Vysvětlení zadávací dokumentace č. 4

Chlazení centrálních operačních sálů

Zadavatel: Nemocnice Pardubického kraje, a.s.

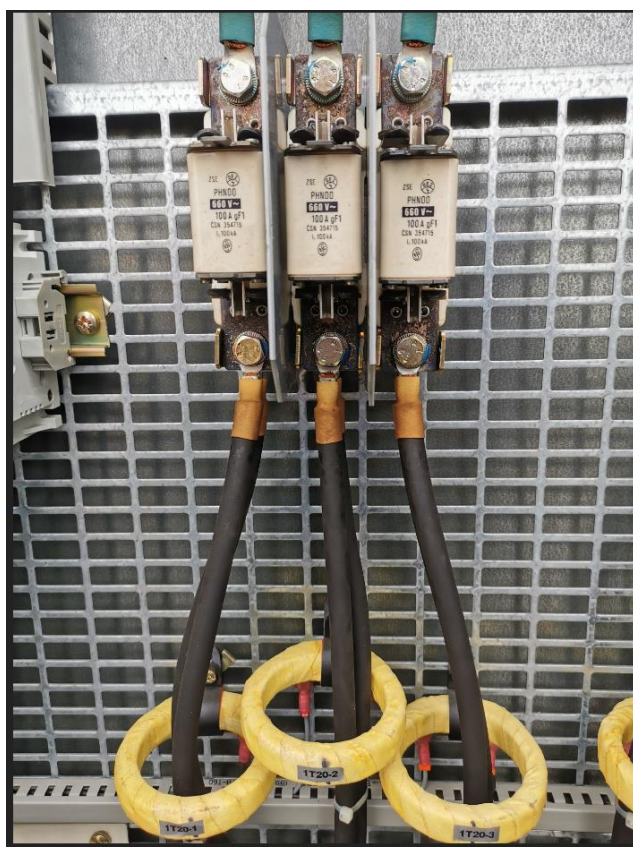
Stávající stroj TRANE RTAB 209 má maximální provozní proud 180 A, zatímco stávající jištění je 3 x 125 A, které bylo potvrzeno vysvětlením zadávací dokumentace č. 1. Na první pohled je toto jištění nedostatečné, proto prosíme o ujištění, zda nadřazené jištění stroje je opravdu pouze 3 x 125 A.

Přímo na jednotce TRANE je jištění 3x100A viz foto – 2 okruhy.

V RS budovy je jištění 3x125 A
